Mindre endring av områdeplanen for Melhus Sentrum (ID5028 2016001)

## PLANBESKRIVELSE

YME arkitekter AS 22.09.2021

Utsnitt av gjeldende sentrumsplan

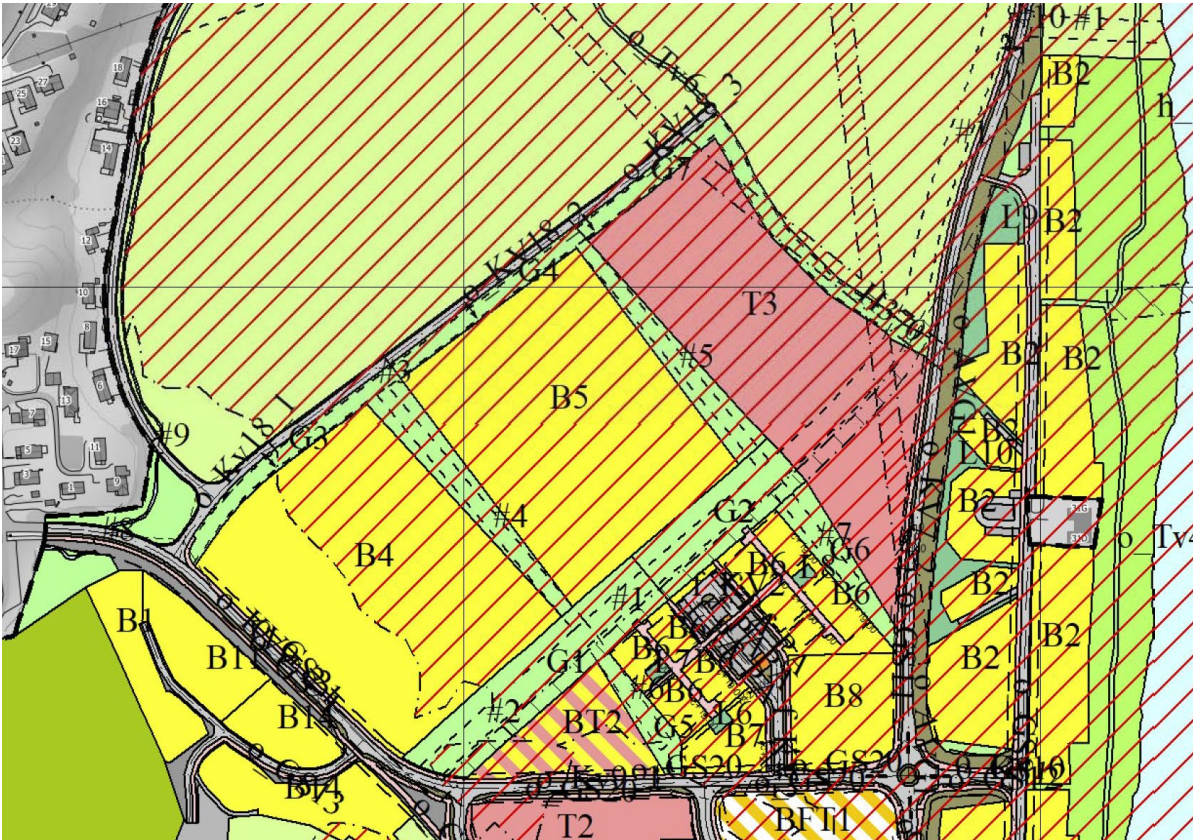
Det er området på Gimsøya som berøres av endringen, hovedsakelig utbyggingsfeltene B4-7, BT2 og T3, samt grønnstruktur G1-6 (benevnelser i gjeldende plan).

Utklipp nytt plankart

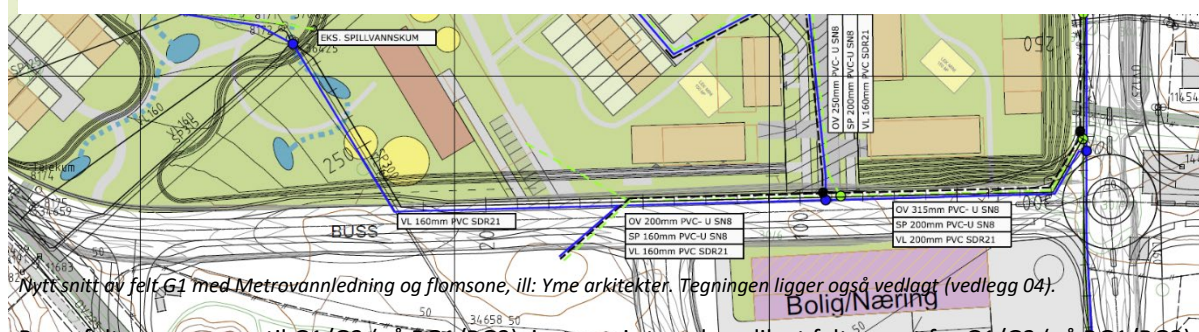
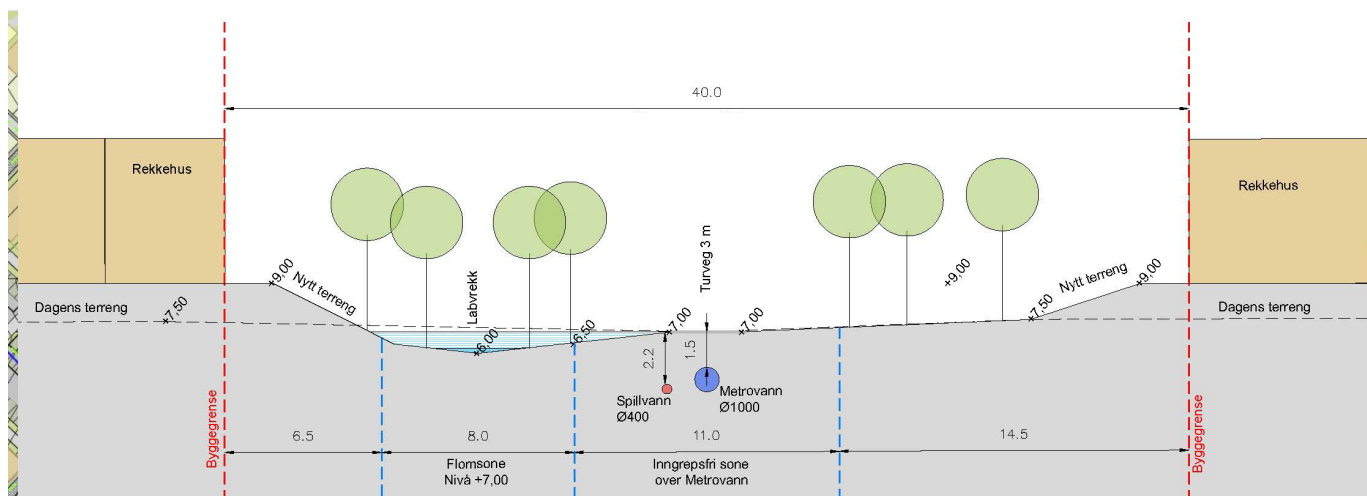
Felt G1/G2 (nå BG1/BG2) flyttes ca 15 meter mot sørøst, slik at MetroVann ledningen blir ligger midt i den store grøntstrukturen G1/G2 (nå BG1/BG2). Slik sørger grøntstrukturen for nødvendig avstand mellom bebyggelse og ledning. Bebyggelsen er trukket 20m fra midt ledning.

Planlagt flomveg har fått en justert plassering for å ikke komme i konflikt med MetroVann ledningen.

Byggefelt som grenser til G1/G2 (nå BG1/BG2) justeres i størrelse, slik at felt sørøst for G1/G2 (nå BG1/BG2) reduseres, mens felt i nordvest økes.

Detaljregulerte løsninger for felt B6 og B7 er ikke lengre mulig å gjennomføre som regulert. Det foreslås derfor å ta disse løsningene ut områdeplanen, og heller stille krav om detaljplan for feltene.

G1/G2 (nå BG1/BG2) er flyttet ca 15 meter sør øst for å sikre 20 meter avstand fra midt ledning til bebyggelse. Der grønnstrukturen ikke kan ivareta avstandskravet, er det lagt inn byggegrense.

Sikringssonen for Metrovann (den strengeste sonen) er økt fra 10 meter til 11 meter. Flomveg #1 er flyttet noe, for å ikke komme i konflikt med MetroVann ledningen.

Byggefelt som grenser til G1/G2 (nå BG1/BG2) justeres i størrelse, slik at felt sørøst for G1/G2 (nå BG1/BG2) reduseres, mens felt i nordvest økes. Samlet er det intet vesentlig avvik i areal avsatt til byggeformål.

Detaljregulerte løsninger for felt B6 og B7 er ikke lengre mulig å gjennomføre som forutsatt med den nye sikringssonen. Det foreslås derfor å ta disse løsningene ut av områdeplanen, og heller stille krav om detaljplan for feltene. Felt B6 og B7 foreslås også slått sammen til ett felt, B6.

Det er medtatt et nytt bestemmelsesområde, #17, for å sikre utløp for overvann i elva. Det er foreslått en ny bestemmelse for dette området.

nytt utløp til  
Gaula

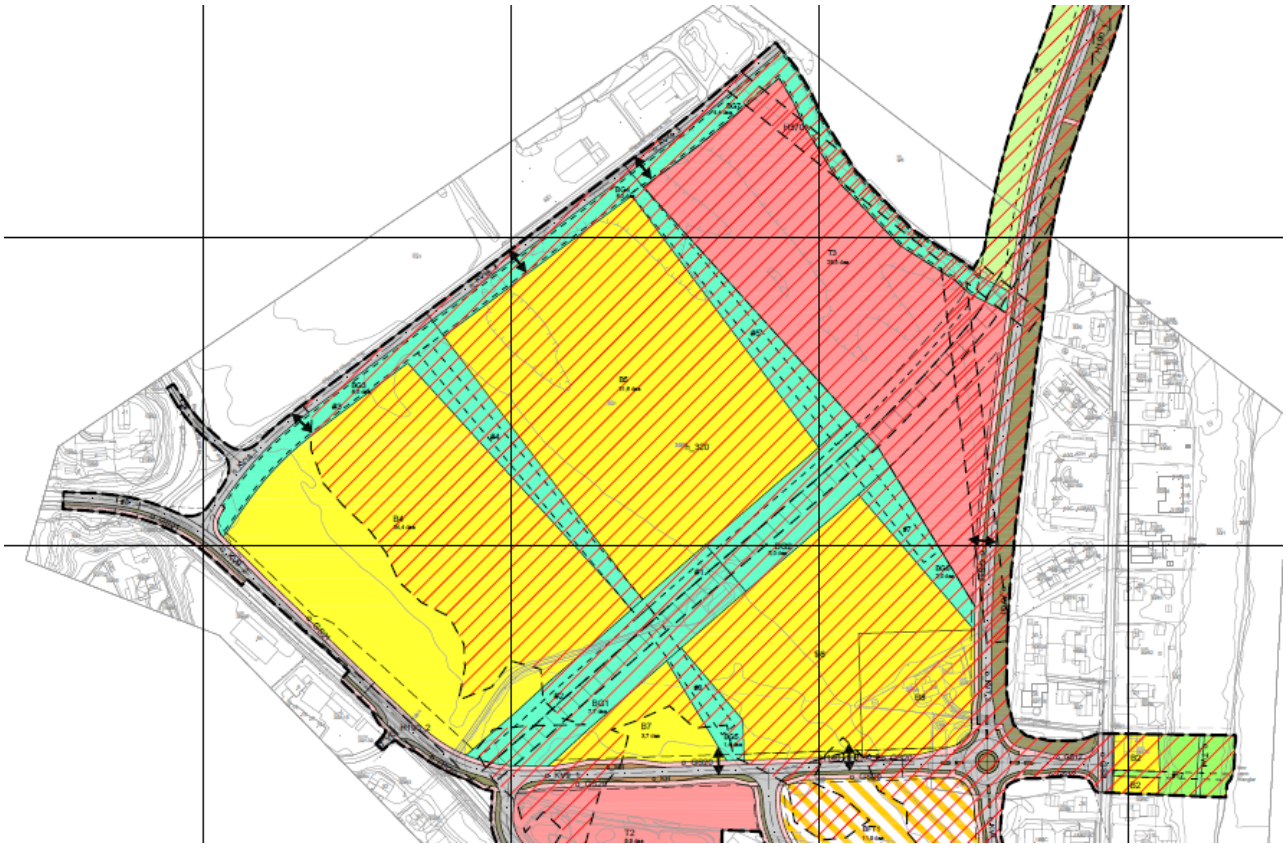
Den opprinnelige overvannsvurderingen er supplert med et nytt notat for å tydeliggjøre plassering og forhold rundt overløpet. Røret skal legges fra den nye rundkjøringen (på eiendom 30/129), og ut i Gaula. Rørets trase kan følge offentlig veg, deretter offentlig grønnstruktur ut i elva. Det vil vurderes om det i stedet for å grave en trasé skal direktebores fra rundkjøringen til Gaula.

Røret har en kapasitet på 118l/s. Dersom vannmengdene blir større enn dette, vil vann ledes via grøft eller rør nordover til grønnstruktur som vil fungere som fordrøyningsvolum (se rød pil i figur under). Fra grønnstruktur er det i gjeldende plan sikret overvann/flomsvannstrase til Gaula (bestemmelsesområde #1).
